Stadt Mainz

Umweltbezogene Informationen und Stellungnahmen

Bebauungsplan
"Neues Wohnen Rodelberg (O 65)"

Lageplan (Auszug aus Liegenschaftskarte)

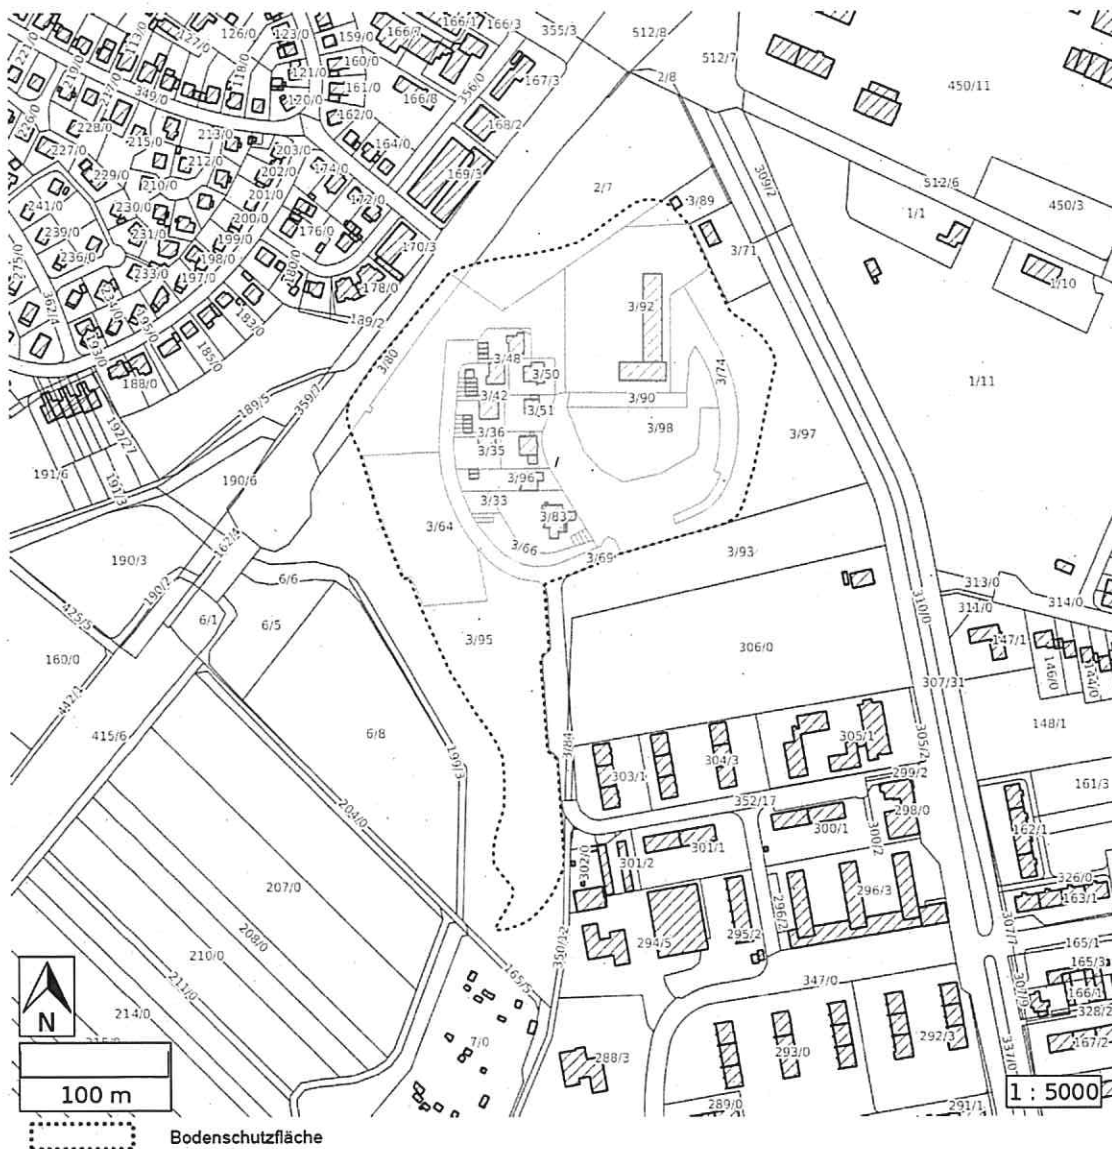
Der Geltungsbereich des Bebauungsplanes O 65 überschneidet die im Bodenschutzkataster unter der Nr. 315 00000-0204 registrierte Ablagerungsstelle Mainz, Rodelberg (kurz Altablagerung ALG 204). Auf Basis der Erfassungsdaten ist die ALG 204 entsprechend § 11 (2) LBodSchG als altlastverdächtig

Diese haben bislang keine schädliche Bodenveränderung ergeben, die der Realisierung des Vorhabens gänzlich entgegenstehen. Die Untersuchungen sind jedoch nicht geeignet, den Altlastverdacht hinsichtlich der geplanten Umgestaltung und Umnutzung abschließend auszuräumen.

Mit einer Rammkernsondierung RKS 5 bis in 4,7 m u GOK kann der vermutliche Standort der beiden unterirdischen Heizöltanks nicht als angemessen untersucht gelten. Über die Erfordernis ergänzender Untersuchungen in diesem Bereich kann erst entschieden werden, wenn die Erfassungsdaten zu den Heizöltanks zur Bewertung vorgelegt werden. Ich bitte diesbezüglich die Stadt Mainz als Untere Wasserbehörde und Untere Bodenschutzbehörde um weitere Angaben.

Die an RKS 1 in der Tiefe von 3-4 m u GOK festgestellte MKW-Belastung von 5.908 mg/kg ist vertikal im Abstand von mehreren Metern eingegrenzt. Lediglich in nordwestlicher Richtung zum Hang hin fehlt die Eingrenzung. Dieser Schadensbereich ist in Abhängigkeit von der geplanten Umgestaltung weiter zu beachten.

Zur Entwicklung des Bebauungsplanes sowie zur Erkundung hinsichtlich des Altlastverdachts und der erforderlichen Maßnahmen zur Sicherstellung gesunder Wohnverhältnisse empfehle ich folgende Untersuchungen vorzunehmen.
